RELATÓRIO DE ESTUDO DE IMPACTO DE VIZINHANÇA - REIV

RESIDENCIAL VALENCE

Protocolo: 31.00637929/2025-56
Interessado: André de Sousa Lima Campos
Relatoria: Giovani de Moraes Serravite

REIV 2891/24

Perspectiva da Área de Fruição e
Comercial do Empreendimento.

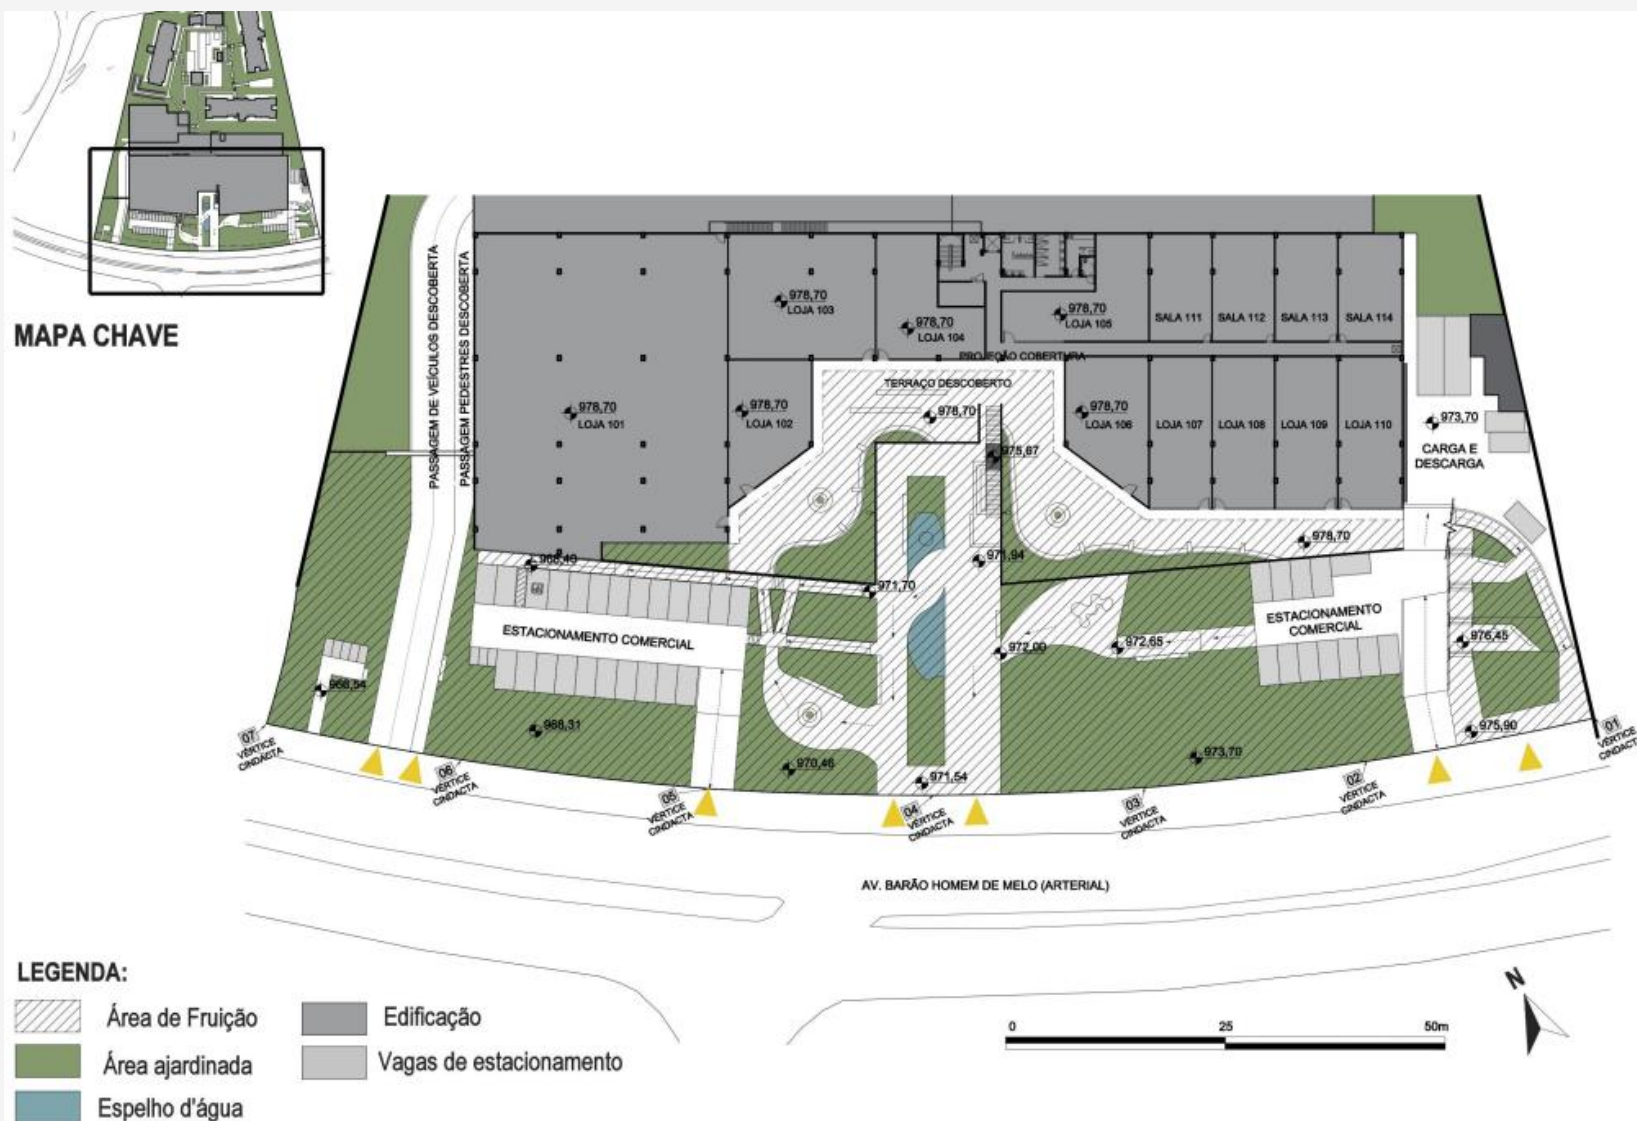
Nota 4: A configuração da Área de Fruição Pública a ser implantada junto à Avenida Barão Homem de Melo deverá estar condizente com a proposta apresentada no EIV, contemplando, além do disposto no art. 36 da Lei nº 11.181/2019, as seguintes condições:

- Escada central com largura mínima de 2,35m;
- Guarda-corpo da escada e do segundo nível garantindo transparência e integração com o primeiro nível por meio da utilização de materiais como vidro e elementos vazados;
- Marcação de piso com cor e textura que indica o caminamento do passeio até a escada central, organizando o fluxo de pedestres à conexão entre as fruições, e paisagismo que amplia a integração entre o logradouro e o acesso à escadaria;
- Implantação de sinalização visual robusta e semeada pelas áreas de fruição com mapa de usos.

OBSERVAÇÃO: O afastamento frontal deverá ser integrado à AFP proposta. A SMMUR é favorável à flexibilização do tratamento do afastamento frontal como prolongamento de passeio, desde que atendidos os critérios do Anexo XII da Lei 11.181.

Figura 1 - Mão dupla direcional Rua Paulo Freire de Araújo.
Fonte: Anexo Técnico SUOTRAN/DEGM/GIMOB, 2026.

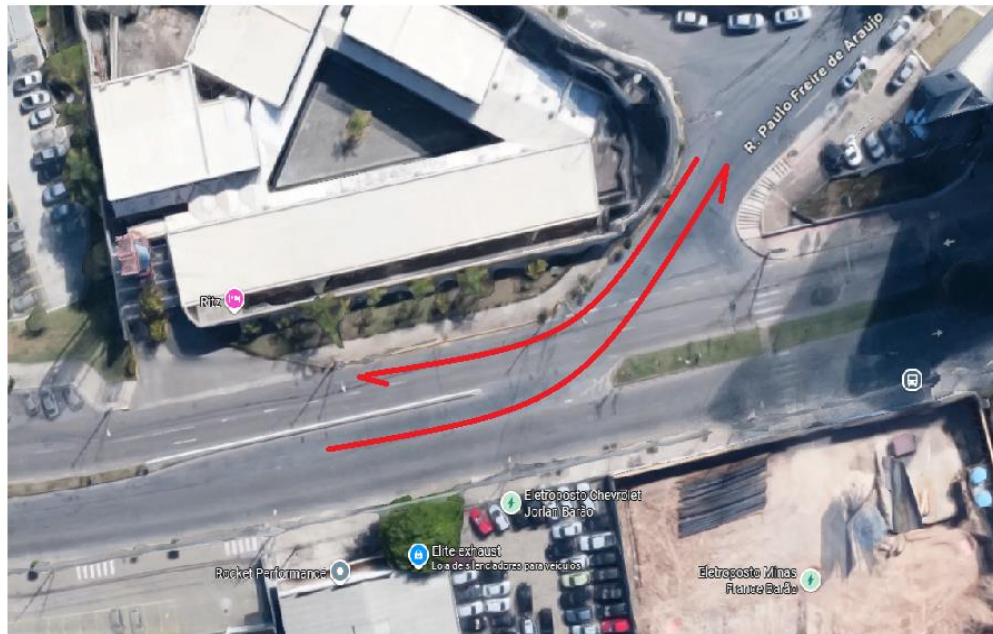
- Implantar mão dupla direcional na Rua Paulo Freire de Araújo, no primeiro trecho da via próximo a Av. Barão Homem de Melo, com inclusão de ilhas de refúgio para canalizar os movimentos com segurança;
